規格變更通知

ϕ 30 TWN/TWND 系列 控制元件

茲因 ϕ 30 TWN/TWND 系列 按鈕開關、照光按鈕開關的蘑菇頭形(ϕ 40)的按鈕、燈罩的形狀有變更，特此通知。

【變更內容(1)】

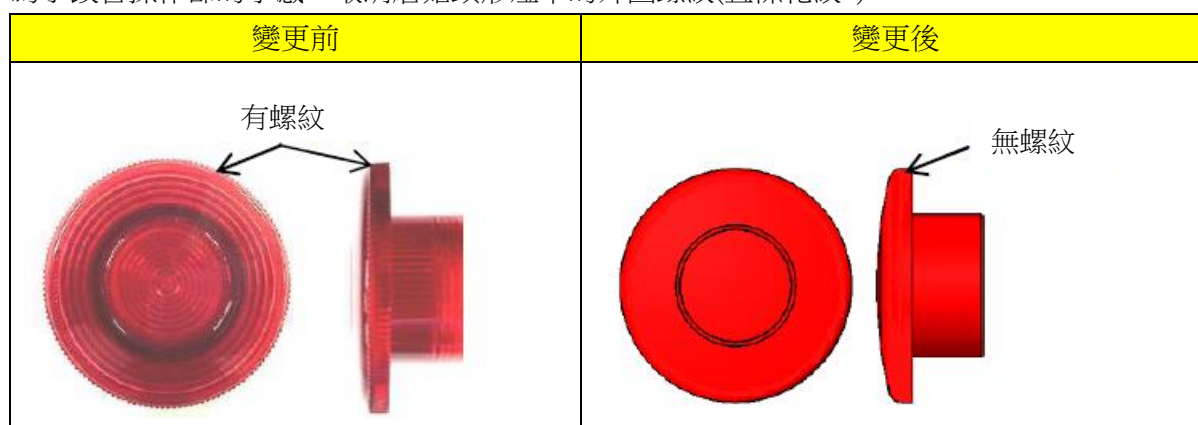
為了改善操作部的手感，取消蘑菇頭形燈罩的外圈螺紋(直條花紋)。

【變更內容(2)】

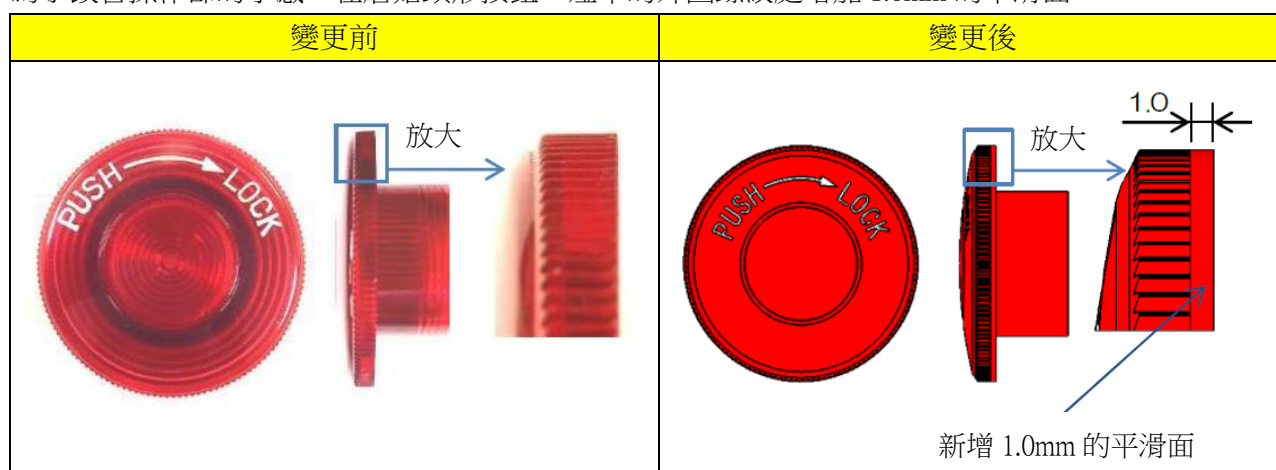
為了改善操作部的手感，在蘑菇頭形按鈕、燈罩的外圈螺紋處增加 1.0mm 的平滑面。
